RESPUESTAS A LOS COMENTARIOS
DOCUMENTOS DE SELECCIÓN
CONVOCATORIA PÚBLICA UPME 04 – 2019

“SELECCIÓN DE UN INVERSIONISTA Y UN INTERVENTOR PARA EL DISEÑO, ADQUISICIÓN DE LOS SUMINISTROS, CONSTRUCCIÓN, OPERACIÓN Y MANTENIMIENTO DE LA LÍNEA DE TRANSMISIÓN LA LOMA – SOGAMOSO 500 kV”

Figura 1. Localización posible para reactor por obstrucción de espacio del tercer transformador 500/230 kV

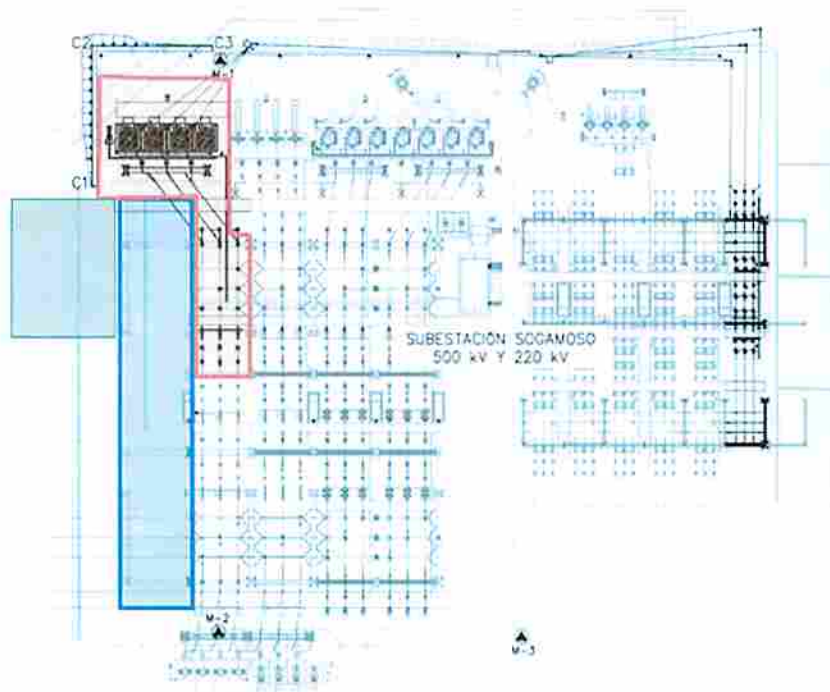
PREGUNTA 5. *Anexo No. 1-Descripción y Especificaciones Técnicas del Proyecto - Página 10, Numeral 2.1.2 Descripción de Obras en la Subestación Sogamoso 500 kV, líneas 11 a 14 y Página 30, Numeral 5.1.2 Espacios de Reserva Líneas 32 a 35. Se solicita a la UPME establecer en los DSI el área en donde debería ubicarse el reactor de línea, dadas las condiciones actuales de distribución de espacios en la subestación Sogamoso 500 kV. En la Figura 1, se muestra que el área continua al diámetro 5 en donde se construirán la bahía de línea con su respectivo corte central de acuerdo con el alcance (recuadro azul), actualmente esta área se encuentra ocupada por el tercer transformador (recuadro rojo). Por lo anterior la única zona disponible para ubicar el reactor sin afectar otros activos, es ubicarlo a un lado de la bahía de línea (recuadro verde), lo que limitaría en principio la realización de un diámetro D6.*

RESPUESTA 5. El inversionista deberá determinar con base en sus propios estudios y análisis las especificaciones técnicas y ubicación de los equipos y elementos. Es responsabilidad del Inversionista evaluar todas las opciones que pueden existir para dar cumplimiento a lo especificado en los DSI, particularmente en el Anexo 1. La presente convocatoria no está señalando espacios específicos para la ubicación de reactores, el espacio mencionado se prevé para un diámetro 6.

Figura 2. Diagrama Unifilar establecido Resolución UPME 157 del 2 de mayo de 2011 para la Subestación Sogamoso 500 kV de la Convocatoria UPME 04 2009

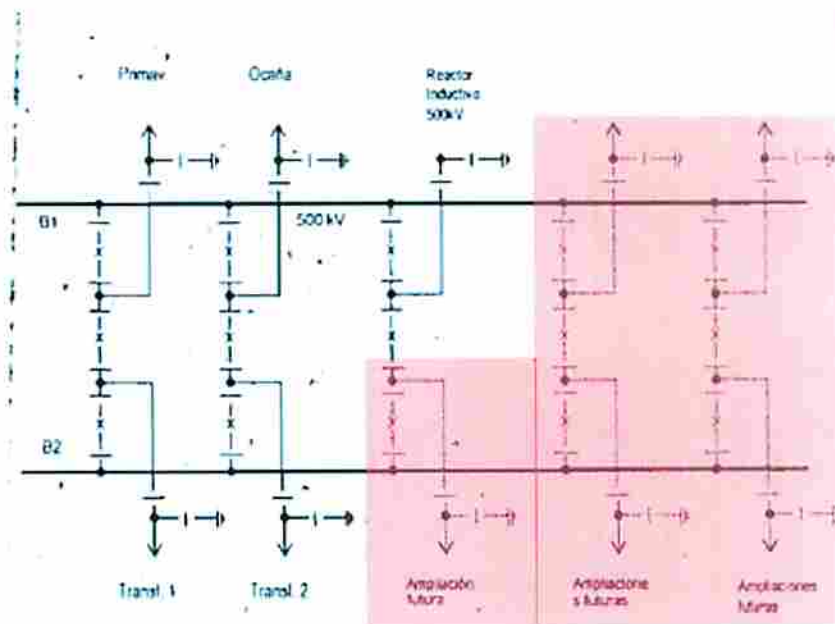
PREGUNTA 6. Anexo No. 1-Descripción y Especificaciones Técnicas del Proyecto - Páginas 12 -13, Numeral 2.2.2 En la Subestación Sogamoso 500 kV. Se solicita a la UPME aclarar lo indicado por ISA – ITCO en la comunicación con radicado UPME No. 20181100067612 del 17 de octubre de 2018, con respecto a los espacios de reserva en la Subestación Sogamoso 500 kV, en donde afirma que:

“El terreno disponible no está asociado al alcance de la convocatoria UPME 04 de 2009, dado que ya se cumplieron, fueron asignados y entregados todos los espacios y campos requeridos mediante los proyectos de las convocatorias UPME 03 de 2014, UPME 08 de 2017 y de EEB UPME 01 de 2013.”

Con respecto a esta afirmación, se solicita a la UPME confirmar que existe un espacio disponible para la presente convocatoria, lo cual está de acuerdo con lo establecido en la Resolución UPME 157 del 2 de mayo de 2011 que modificó los DSI de la Convocatoria UPME 04 2009 en donde se establecieron 5 espacios de reserva como se observa en la Figura 2, de los cuales se han asignado 3 directamente por la UPME: 1) UPME 01 2013 - 1 bahía de línea Sogamoso - Norte; 2) UPME 03 2014 - 1 bahía de línea Porce III – Sogamoso y 3) UPME 08 2017 – bahía de transformación del tercer transformador Sogamoso 500/230 kV. Adicionalmente, indirectamente el propietario asignó la bahía contigua a la bahía de línea Porce III – Sogamoso para el futuro doble circuito establecido en la convocatoria UPME 03 2014. Por lo anterior, es claro que aún se tiene disponibilidad de una bahía para la presente convocatoria.

RESPUESTA 6. ISA - INTERCOLOMBIA mediante oficio con radicado ITCO 201977006065-1 (UPME 20191100083782) manifiesta que: "(...) Confirmamos entonces que se cuenta con el espacio para la conexión de dos bahías de línea o dos bahía de transformación, más no se cuenta con espacio para alojar reactores de línea, toda vez que dicho requerimiento no fue indicado en la Convocatoria Pública UPME 04-2009. De acuerdo con lo anterior, el adjudicatario de la Convocatoria Pública UPME 04-2019 deberá encargarse de la consecución del terreno que requiera para instalar los reactores de línea que se especifican en dicha Convocatoria Pública. (...)"

Figura 3. Diagrama Unifilar espacios de reserva de la Subestación Sogamoso 500 kV (hacia Porce III y Norte)

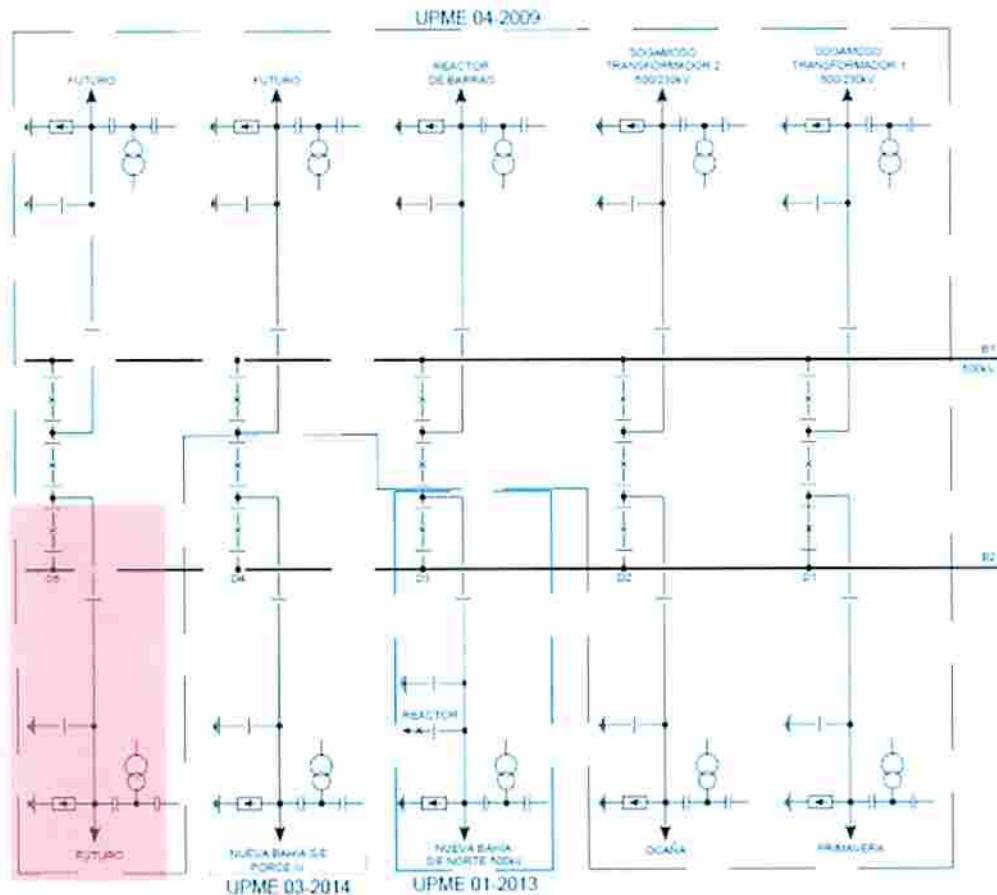
c) *Teniendo en cuenta las entradas de líneas de los proyectos hoy adjudicados a la Subestación Sogamoso 500kV: 1) UPME 01 2013 - 1 bahía de línea Sogamoso - Norte; 2) UPME 03 2014 - 1 bahía de línea Porce III – Sogamoso, los inversionistas asociados solicitaron a la UPME la localización de una torre de tres circuitos a la entrada de la subestación para viabilizar la entrada de las dos líneas mencionadas y la futura llegada del segundo circuito Sogamoso-Porce III 500 kV, la cual se encuentra aprobada por la UPME mediante comunicación con radicado UPME No.20191530045221 del 24 de octubre de 2019. En la Figura 3, se observa que el espacio ubicado en el diámetro D5 (recuadro rojo) es el mismo que hoy se está reservando para el futuro segundo circuito La Loma – Sogamoso. De acuerdo con lo anterior el futuro circuito hacia La Loma no contaría con espacio de reserva.*

RESPUESTA 07. Ver Respuesta 1.

Figura 4. Disposición de Planta de la Subestación Sogamoso 500 kV, espacio para reactor de línea.

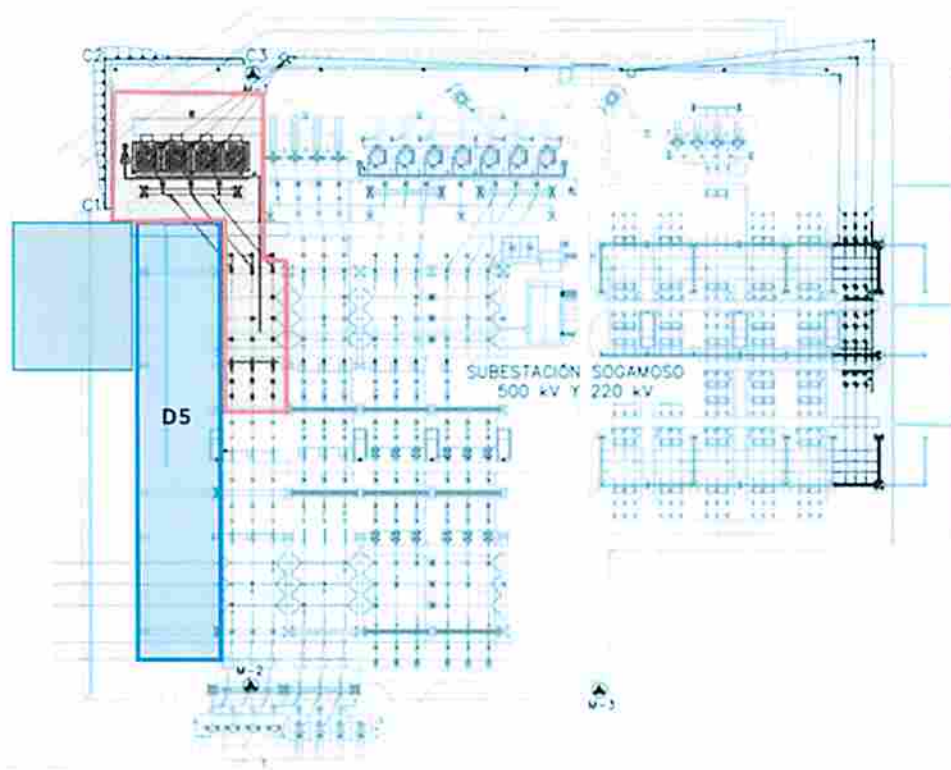
d) La presente convocatoria UPME 04-2019 "LÍNEA DE TRANSMISIÓN LA LOMA – SOGAMOSO 500kV" establece la construcción de un Banco de Reactores en cada uno de los extremos de la línea y teniendo en cuenta que el espacio a utilizar por los reactores en la Subestación Sogamoso 500kV ya fue ocupado por el tercer Banco de Autotransformadores 500/230kV como se observa en la Figura 4 (recuadro rojo), se hace necesario el uso del área contigua al diámetro D5 (recuadro verde) para la construcción del Banco de Reactores objeto de la presente convocatoria, limitando en principio la ampliación de la subestación en un diámetro D6.

Figura 1. Disposición física Subestación La Loma 500 kV

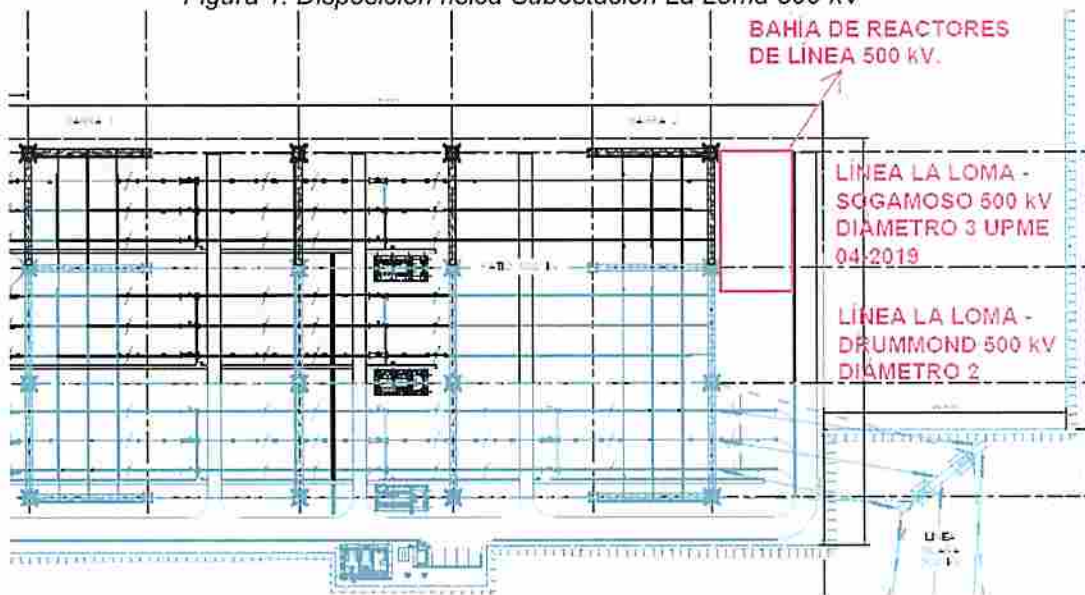
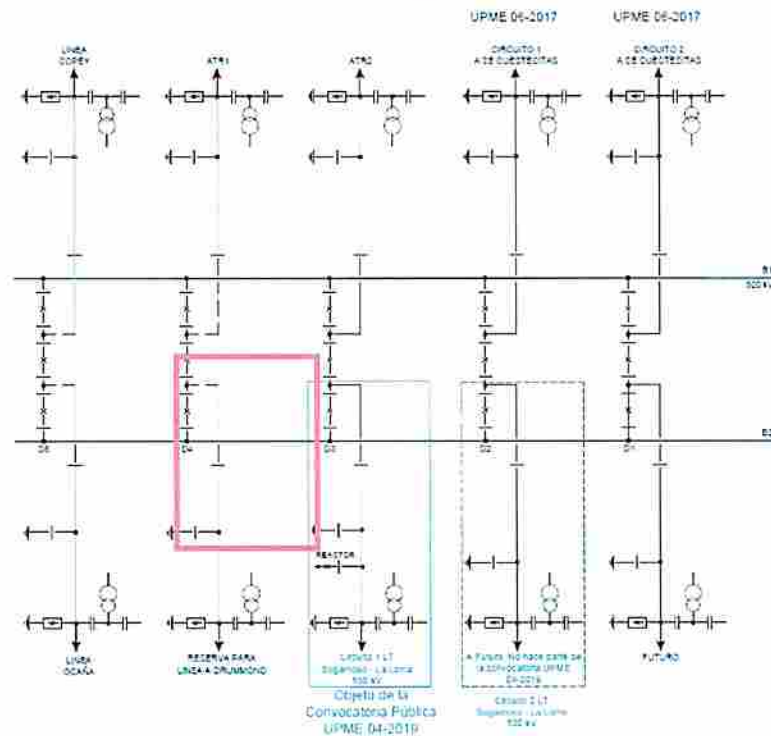
PREGUNTA 21. Anexo No. 1-Descripción y Especificaciones Técnicas del Proyecto - Favor confirmar que efectivamente no se instalará banco de reactores para la línea La Loma – Drummond 500 kV, tal como se indica en la Figura 2 - Diagrama Unifilar La Loma 500 kV, de la información suministrada por la UMPE (Proyecto UPME 04-2019). De confirmarse lo anterior, favor aclarar si es posible utilizar una parte del espacio adyacente a la ampliación de bahía de reactores para la línea La Loma – Sogamoso 500 kV hacia el diámetro 2 (línea La Loma – Drummond 500 kV). Lo anterior, con el fin de no ocupar parte del espacio futuro asociado al diámetro 4, ver Figura 1.

RESPUESTA 21. La consulta fue elevada al agente correspondiente mediante oficio con radicado UPME 20191530054361. La información disponible con que cuenta la UPME, la pondrá a disposición de los interesados. Sin embargo, esto no representa ninguna limitante, por lo cual el Inversionista podrá consultarla al propietario de la infraestructura de manera directa y evaluarla para lo de su interés, en concordancia con los numerales 5.5. Independencia del Proponente, y 5.6. Responsabilidad, de los DSI de la Convocatoria Pública UPME 04-2019.

Figura 2. Diagrama unifilar subestación Sogamoso 500 kV (Propuesto)

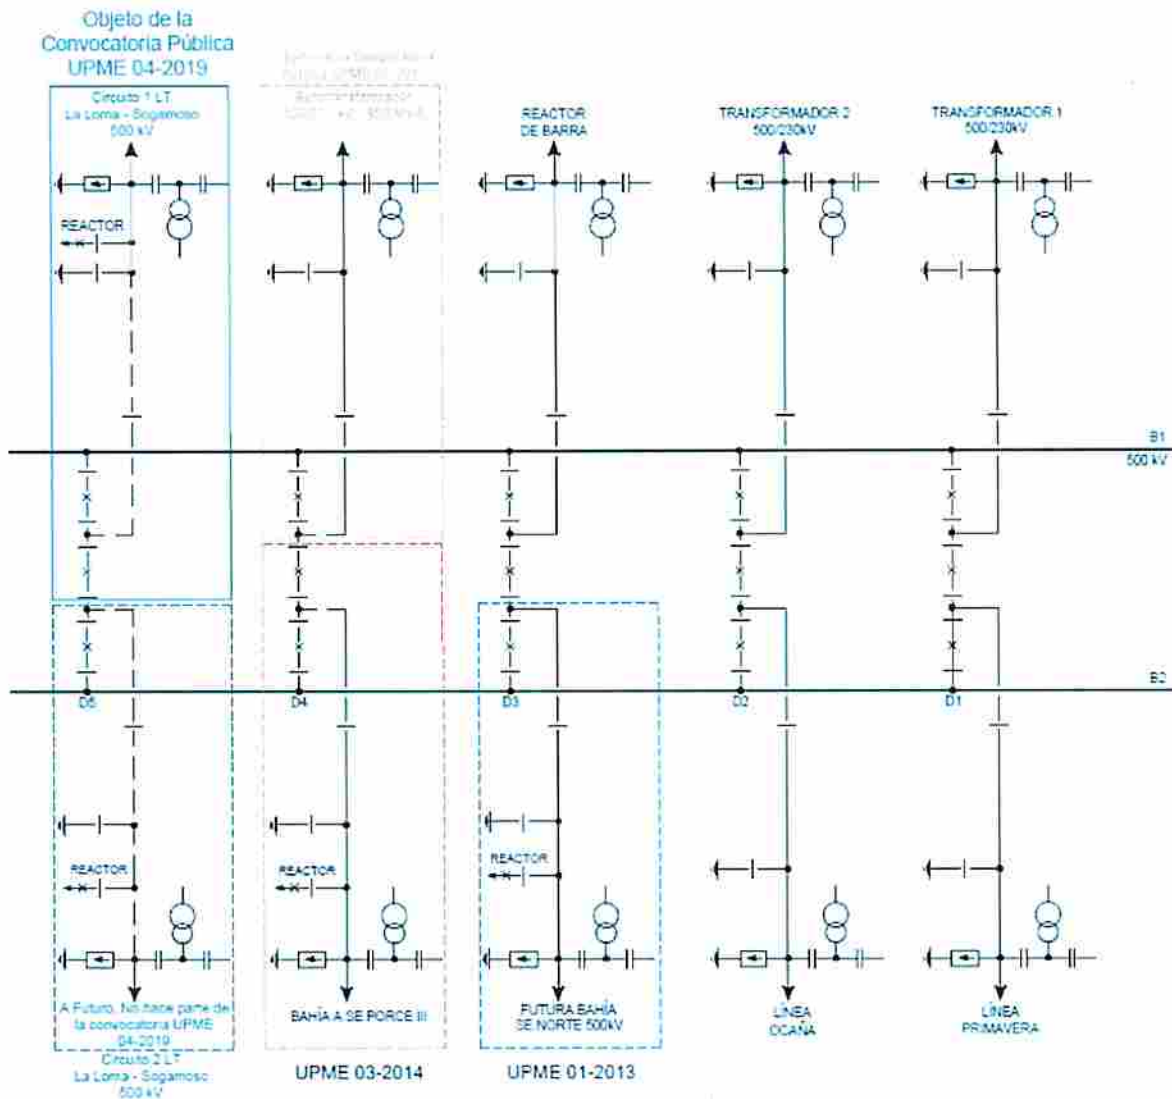
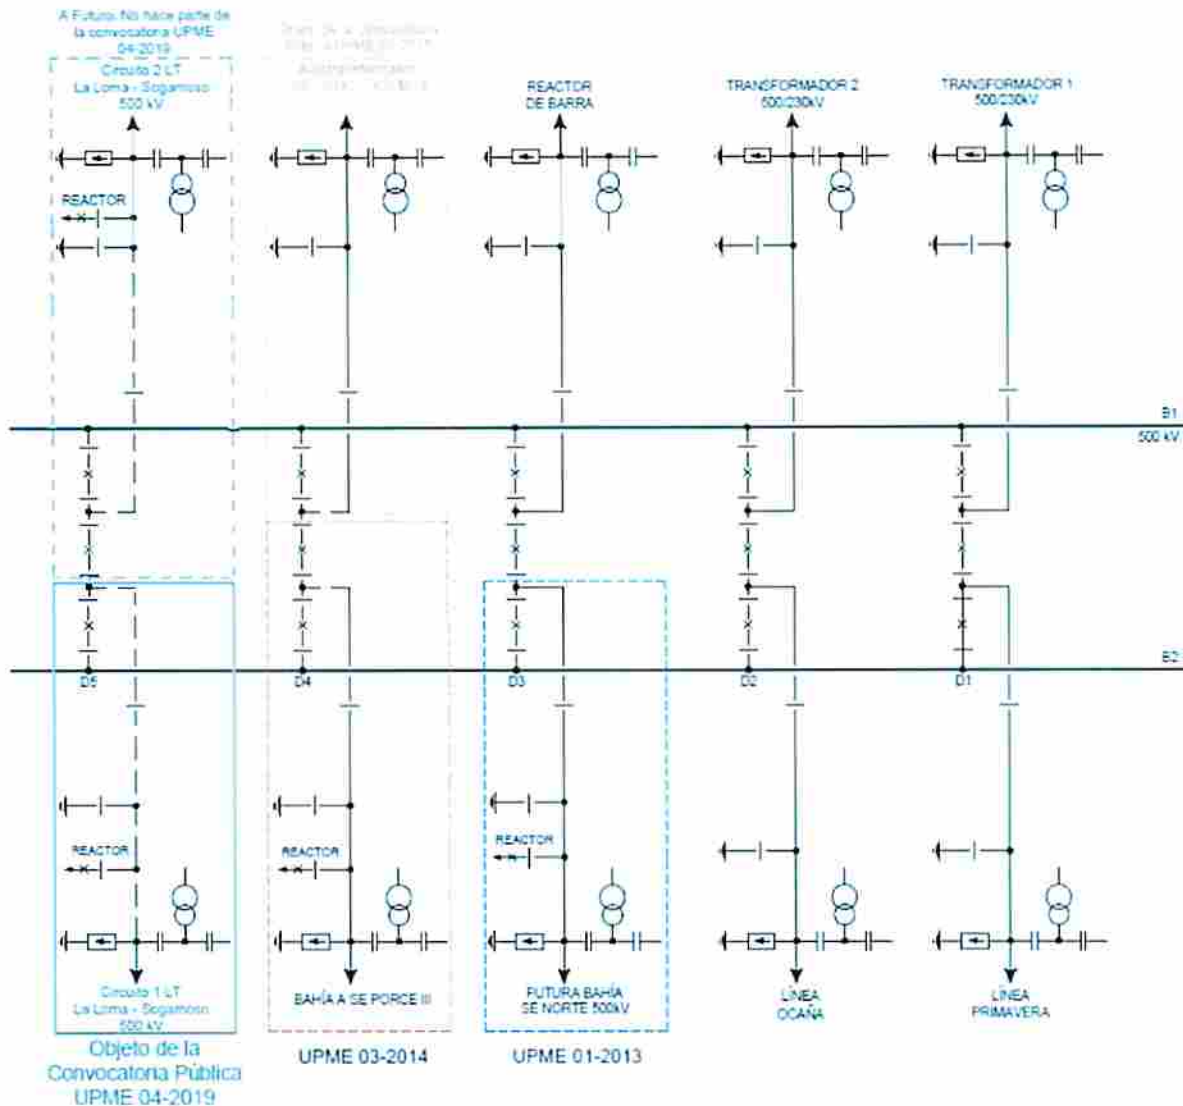
subestación Sogamoso 500 kV (Figura 3 publicado en los DSI) y Figura 2. Diagrama unifilar subestación Sogamoso 500 kV (Propuesto).

RESPUESTA 63. Se realiza ajuste mediante Adenda
